東通原子力発電所 基準地震動の策定のうち
海洋プレート内地震の地震動評価について
(コメント回答)

2021年5月14日
東北電力株式会社

審査会合におけるコメント

➤ 二重深発地震上面の地震(東北)[敷地下方DC型地震]の基本ケース及び考慮する不確かさ等の検討フローを以下に示す。

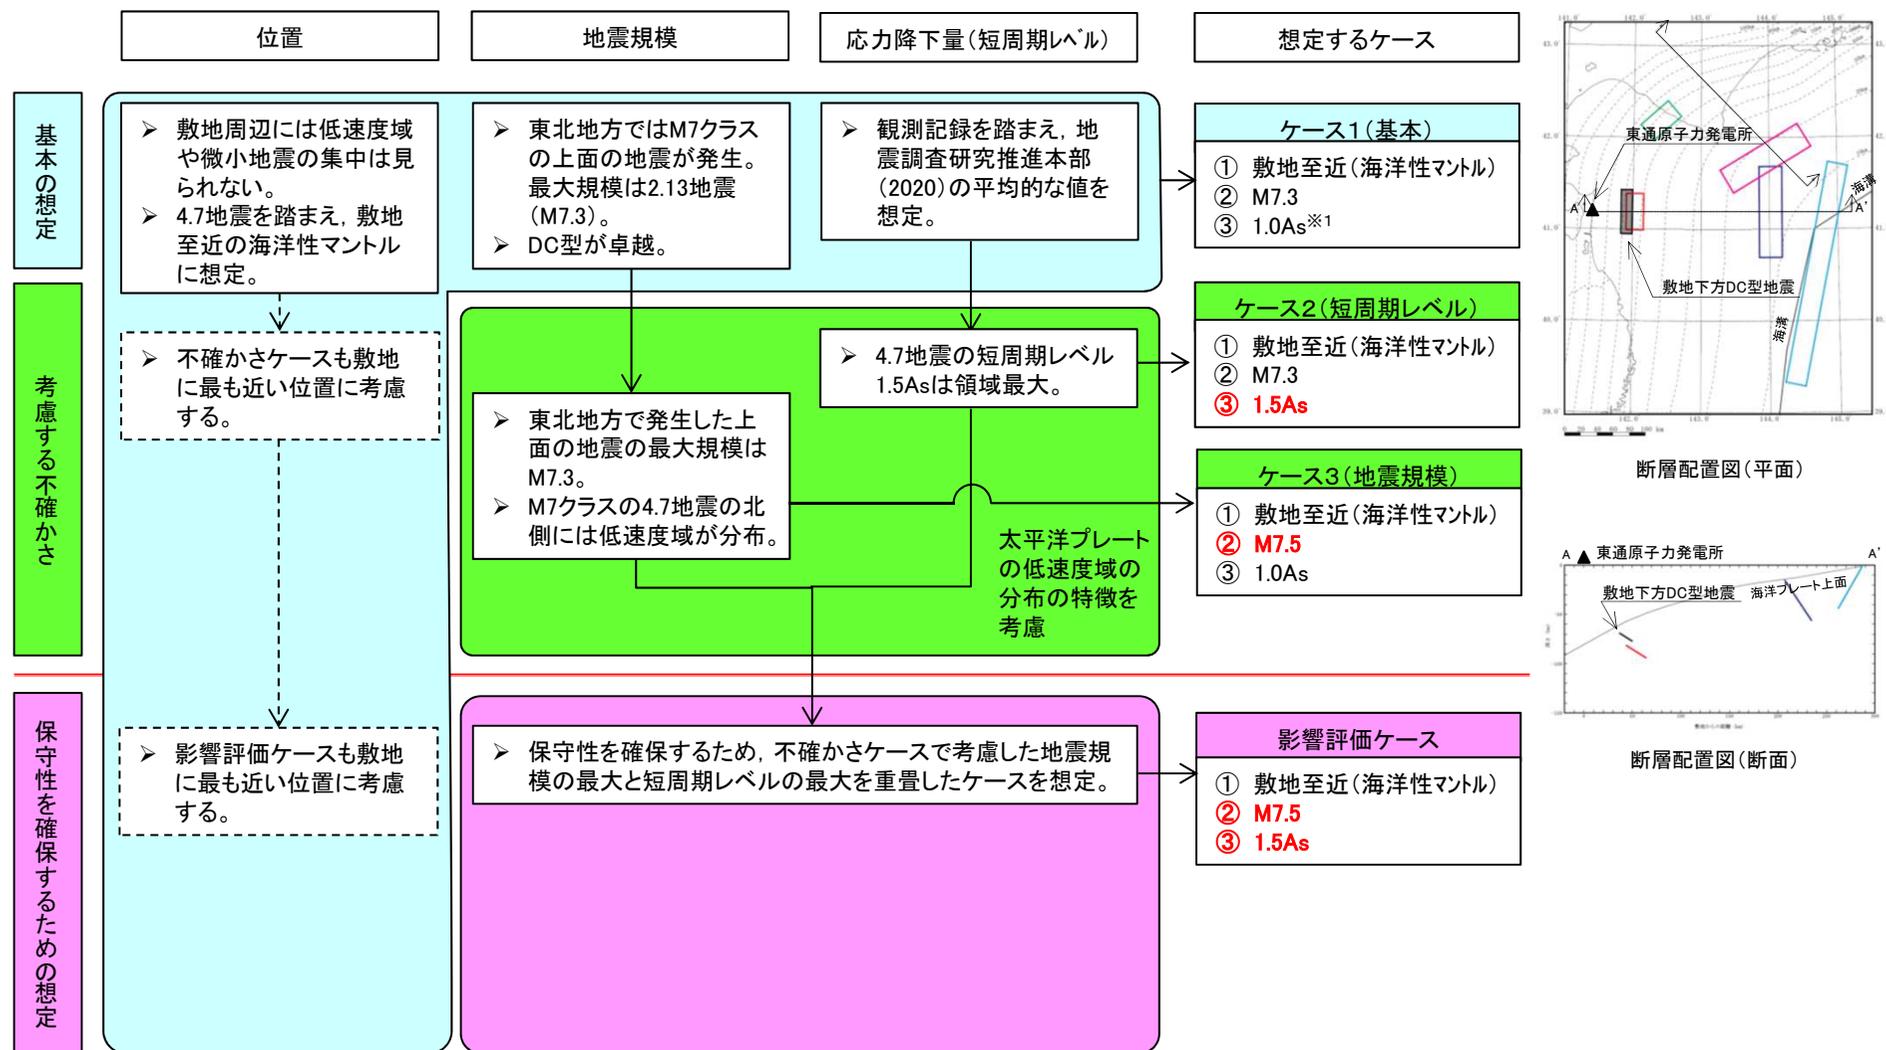
S180

※1:地震調査研究推進本部(2020)(強震動予測レシピ)の短周期レベルを1.0Asとする。

- 敷地下方DC型地震[ケース3(地震規模の不確かさ)及び影響評価ケース]の断層パラメータ設定フローを示す。
- 地震規模は、4.7地震及びその知見を踏まえM7.5(Mw7.4)とし、地震モーメントは、不確かさを考慮した地震規模から算定する。
- 設定は、地震調査研究推進本部(2020)の強震動予測レシピを用いる。

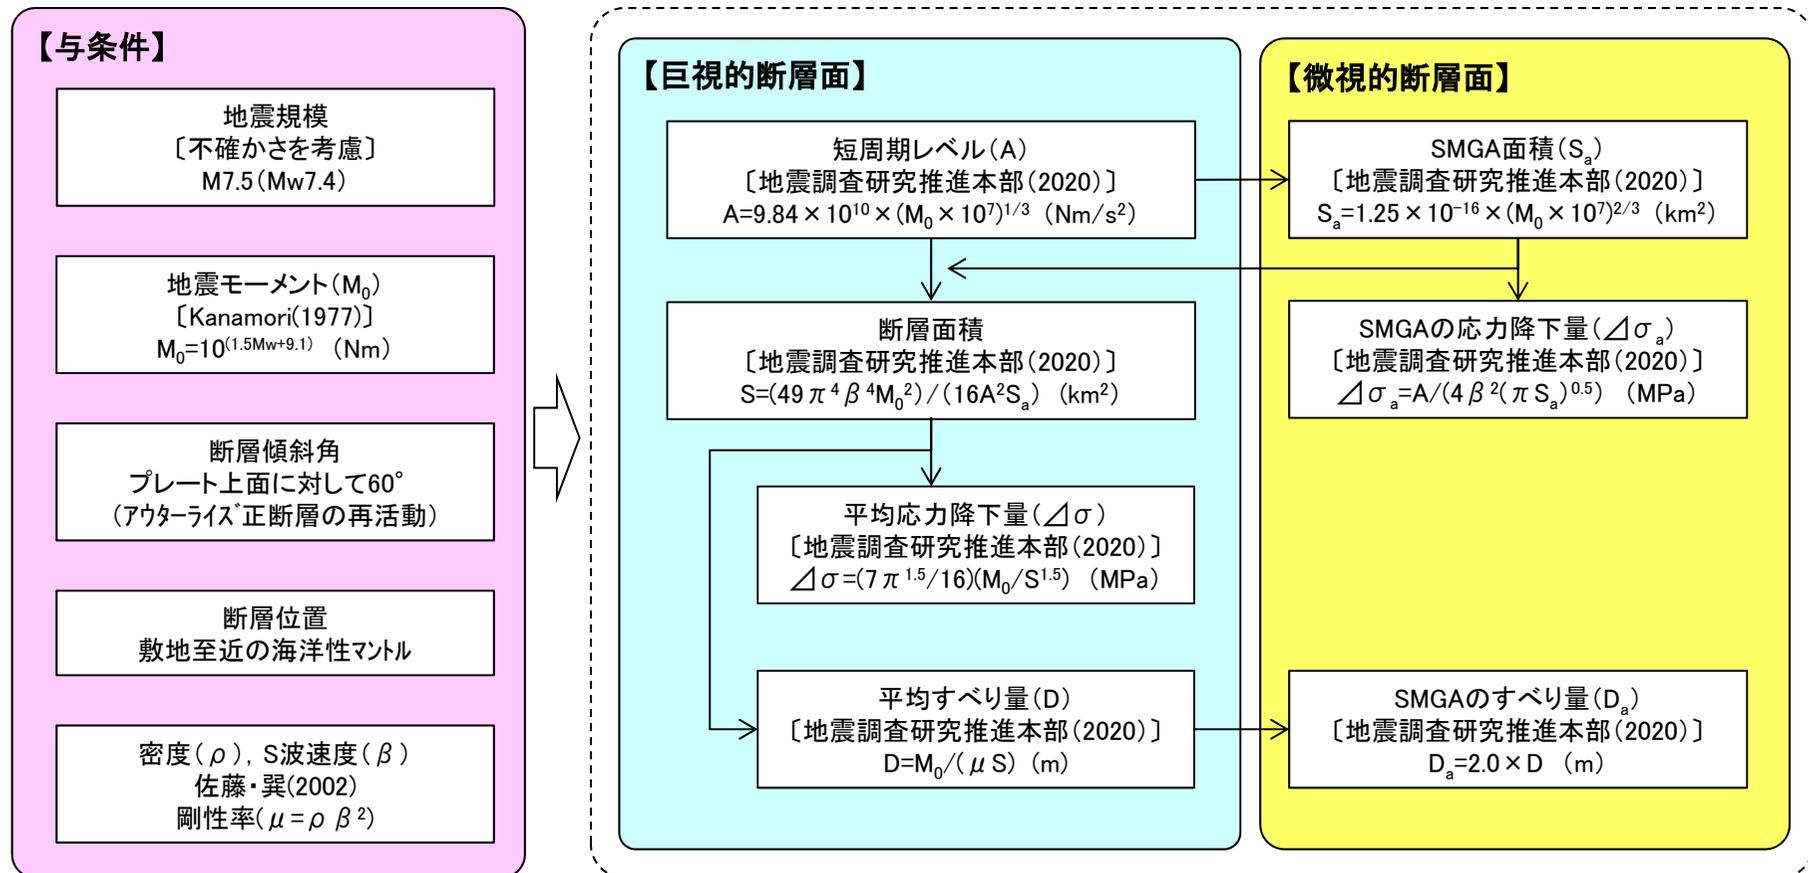
S180

※: 影響評価ケースでは、A及び $\Delta \sigma_a$ を1.5倍にする。

敷地下方DC型地震(検討対象地震)の地震動評価(平均応答スペクトル)

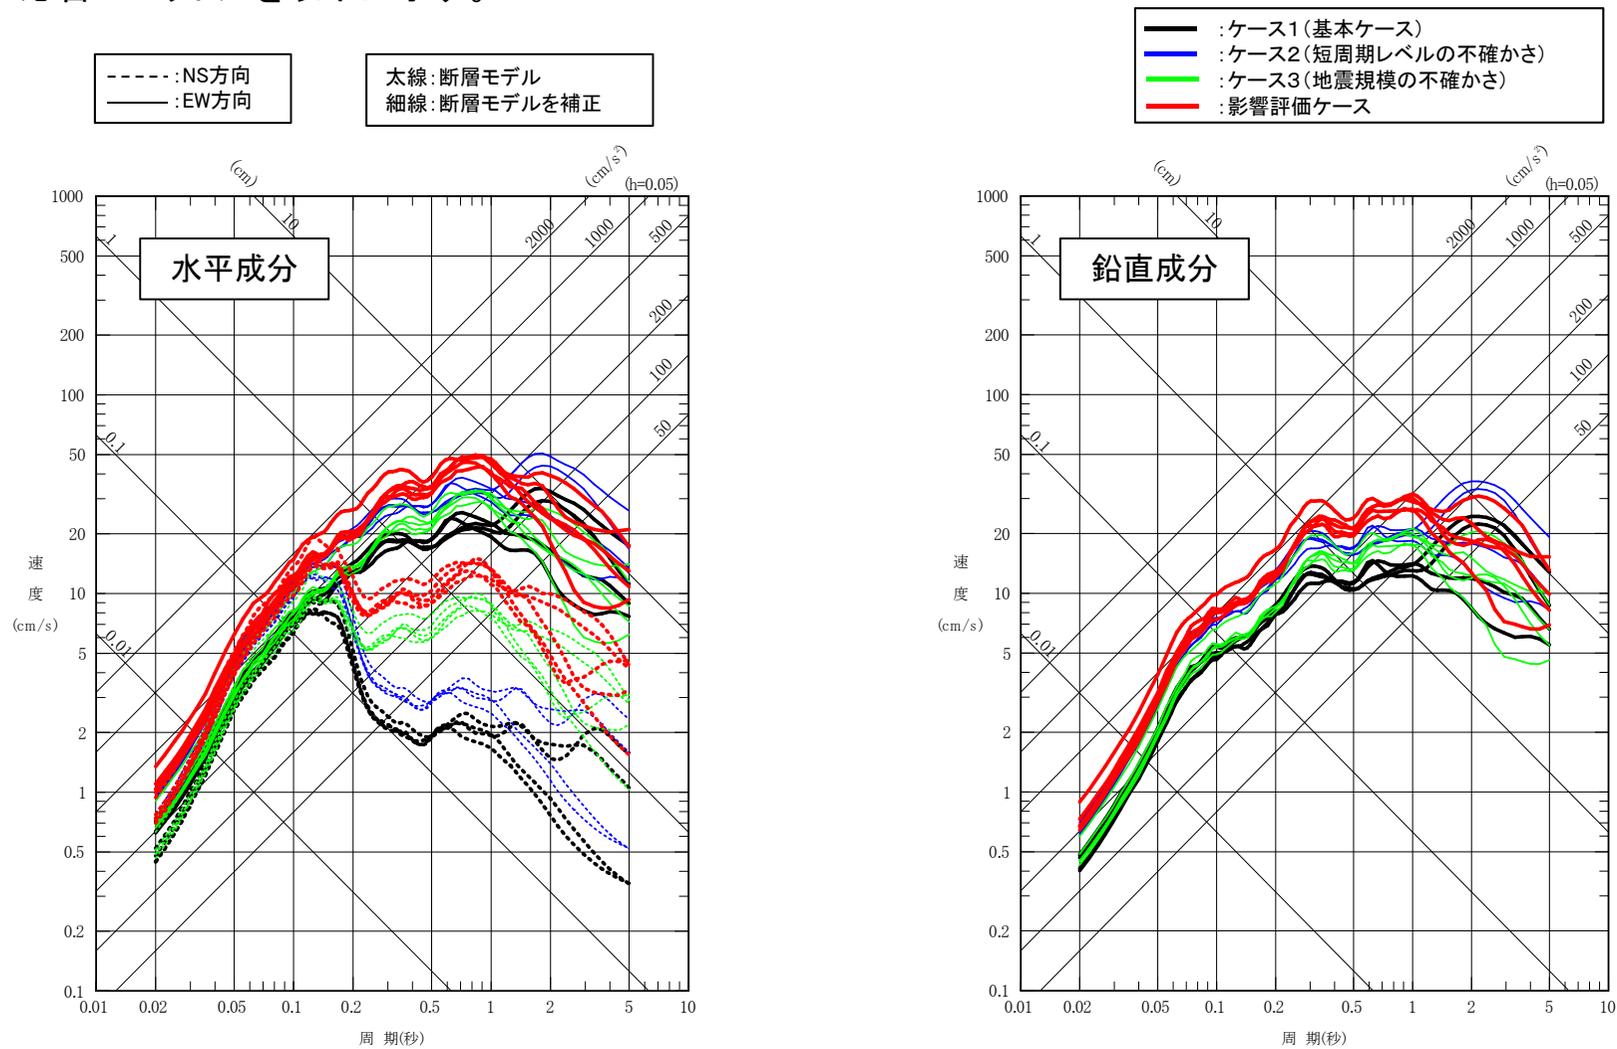
S180

- **敷地下方DC型地震**について、断層モデルによる複数の合成波から求めた各ケース(破壊開始点ごと)の平均応答スペクトルを以下に示す。

- 敷地下方DE型地震[ケース3(地震規模の不確かさ)及び影響評価ケース]の断層パラメータ設定フローを示す。
- 地震モーメントは、不確かさを考慮した地震規模から算定する。
- 設定は、地震調査研究推進本部(2020)の強震動予測レシピを用いる。

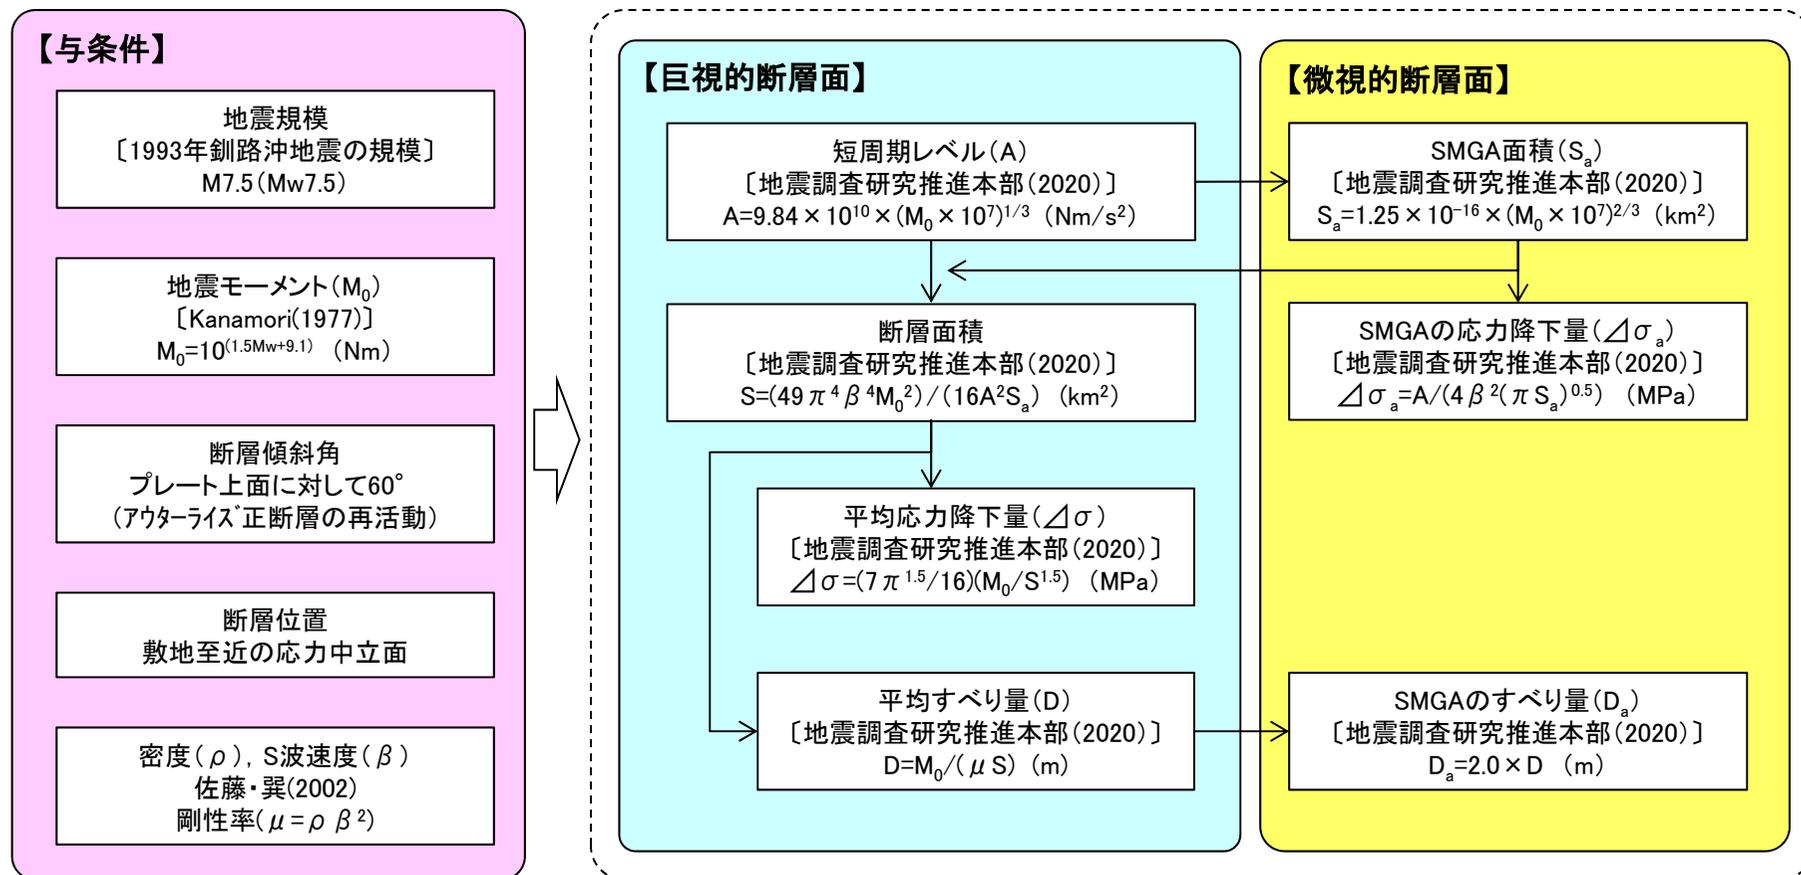
S180

※:影響評価ケースでは、A及び $\Delta\sigma_a$ を1.6倍にする。

敷地下方DE型地震(検討対象地震)の地震動評価(平均応答スペクトル)

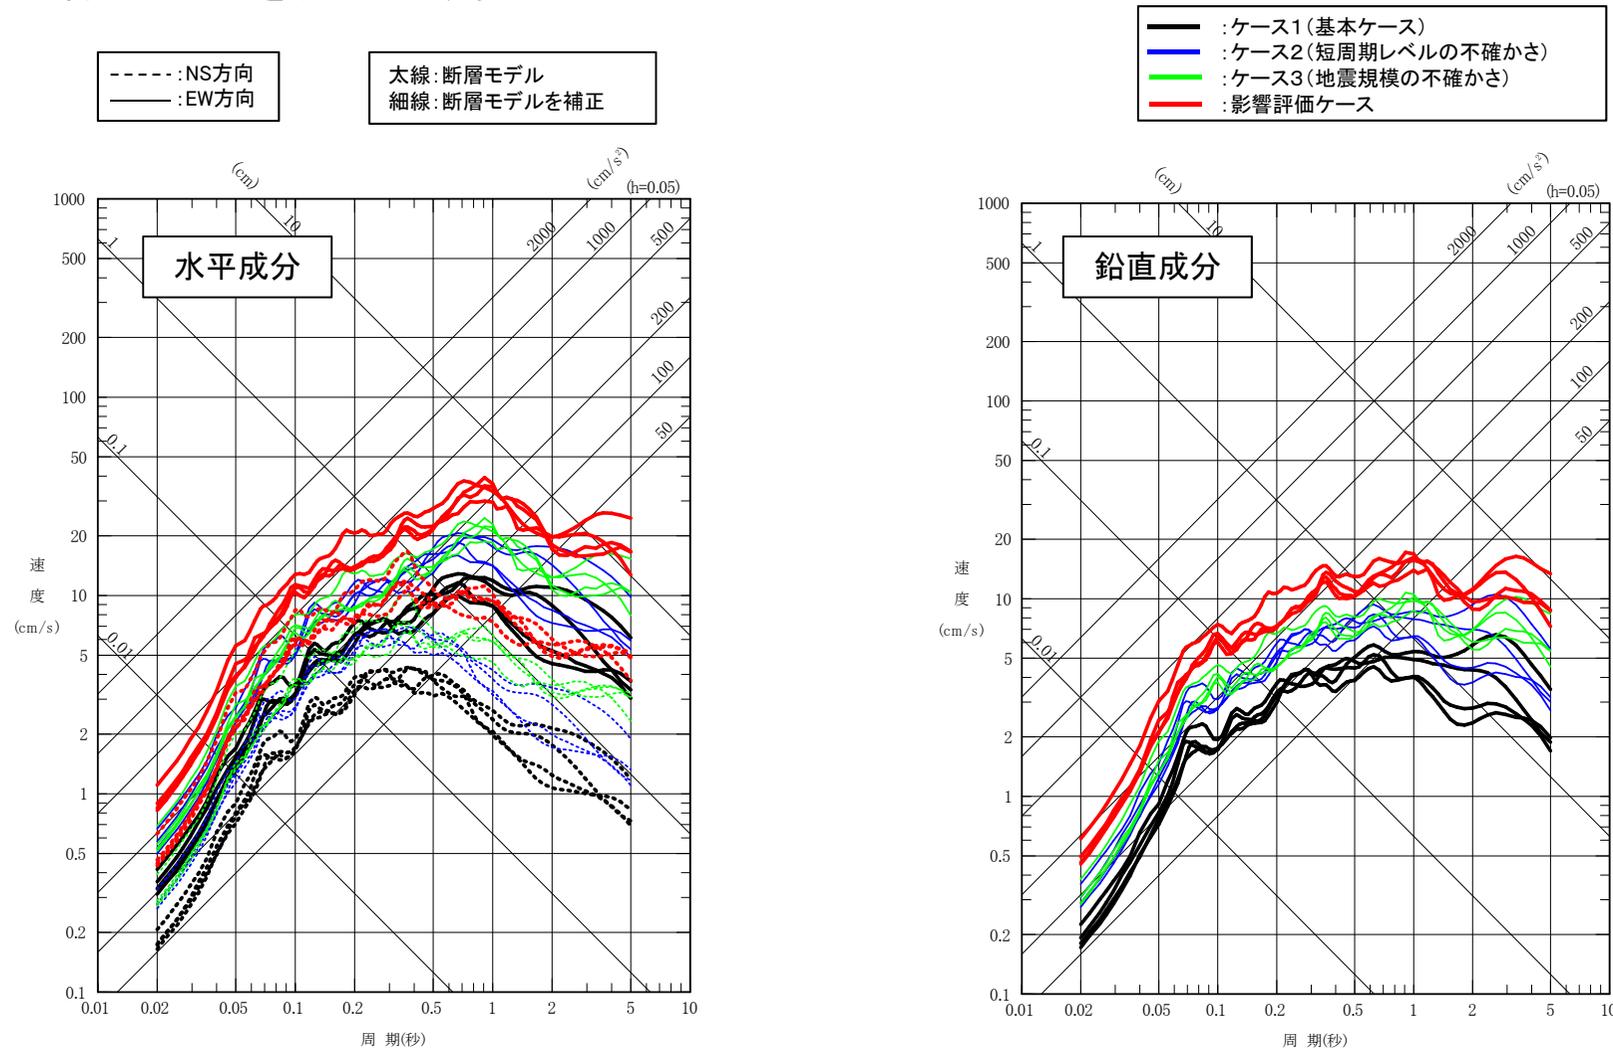
S180

- **敷地下方DE型地震**について、断層モデルによる複数の合成波から求めた各ケース(破壊開始点ごと)の平均応答スペクトルを以下に示す。

- 沖合いのやや浅い地震(東北)[ケース2(地震規模)及び影響評価ケース]の断層パラメータ設定フローを示す。
- 地震モーメントは、不確かさを考慮した地震規模から算定する。設定は、地震調査研究推進本部(2020)の強震動予測レシピを用いる。

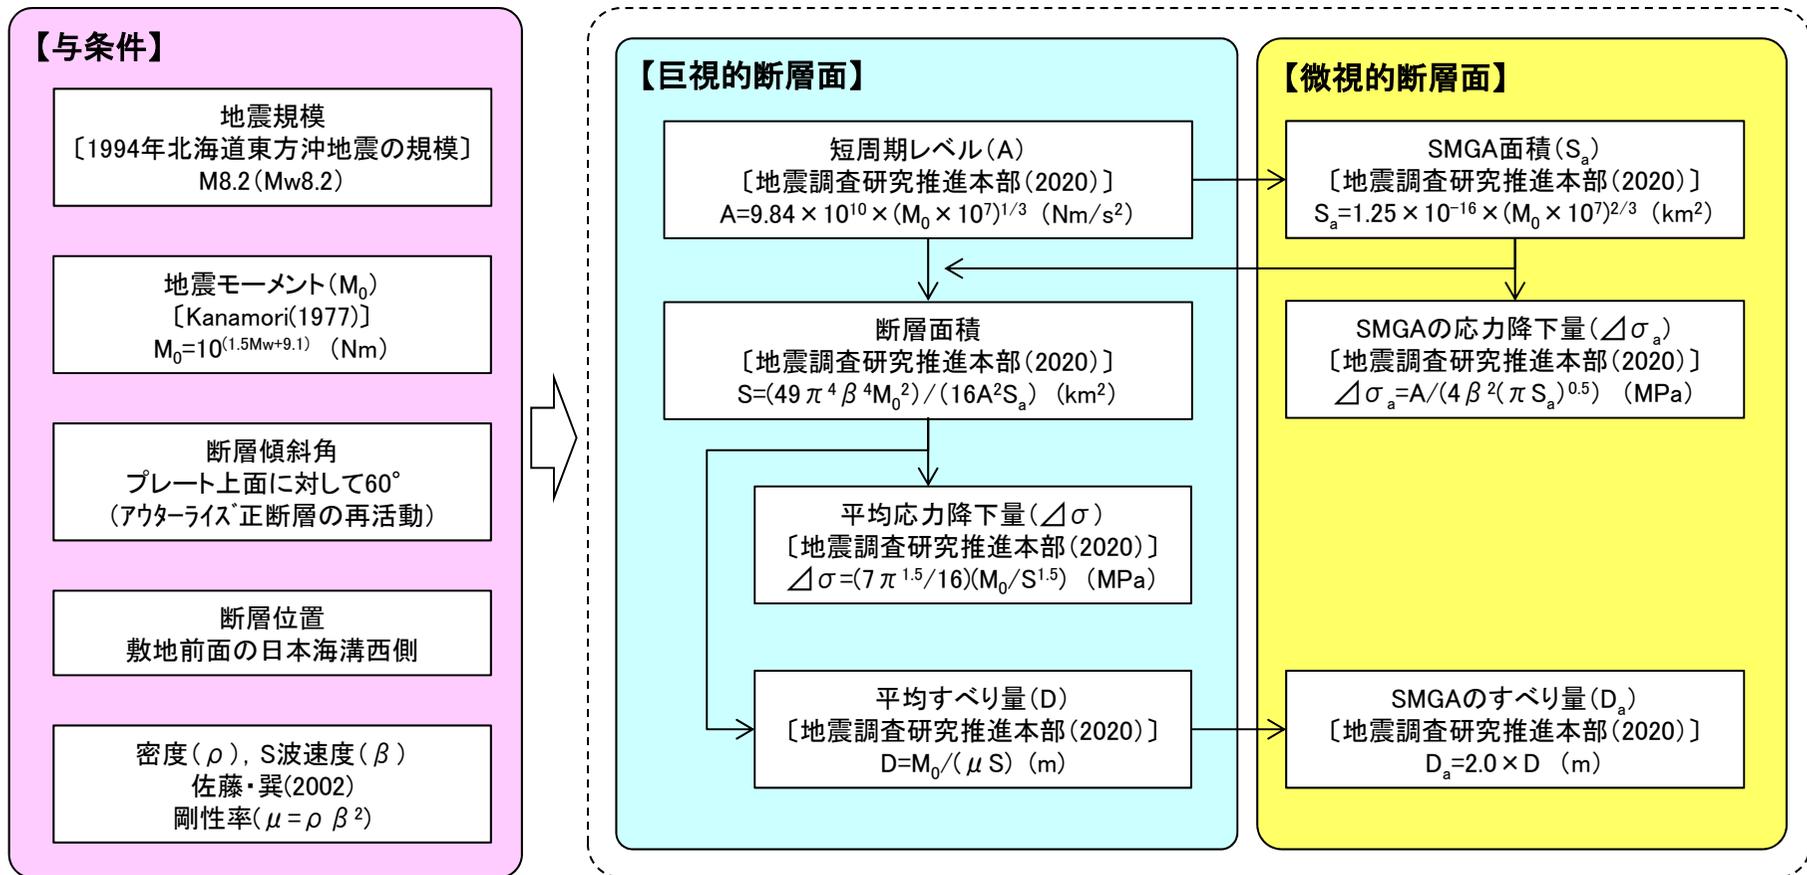
S180

※: ケース2(地震規模)では、A及び $\Delta\sigma_a$ を0.6倍にする。

- 沖合いのやや浅い地震(東北)の各ケースの地震動評価結果を以下に示す。
- ケース1(基本ケース)は、自由地盤岩盤上部の地震観測点(T.P.+2.0m)で得られた2011年7月10日三陸沖の地震(M7.3)の観測記録についてNoda et al.(2002)の比率を用いて補正を行った。
- ケース2及び影響評価ケースは、各破壊開始点について、断層モデルによる複数の合成波から平均応答スペクトルを求めた。

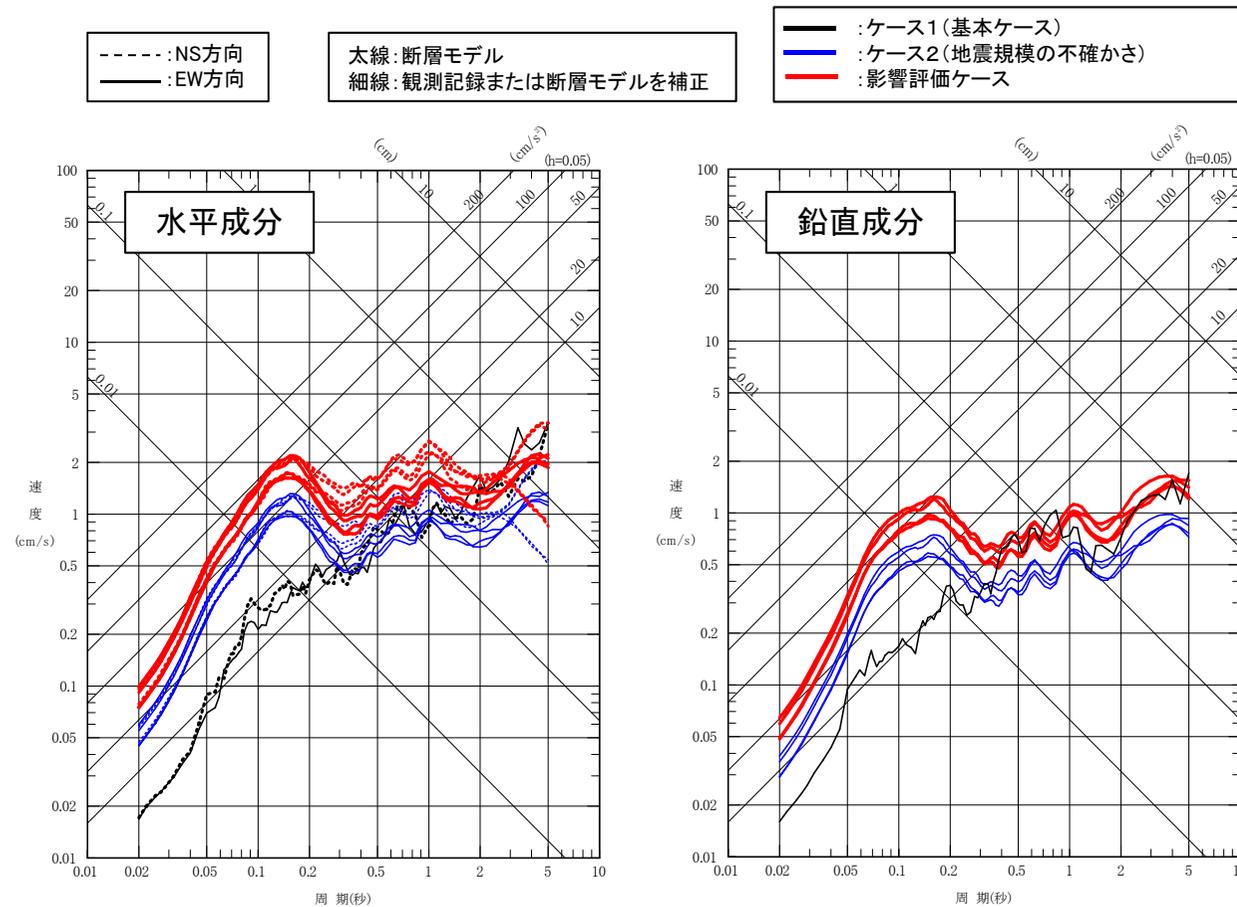
S180
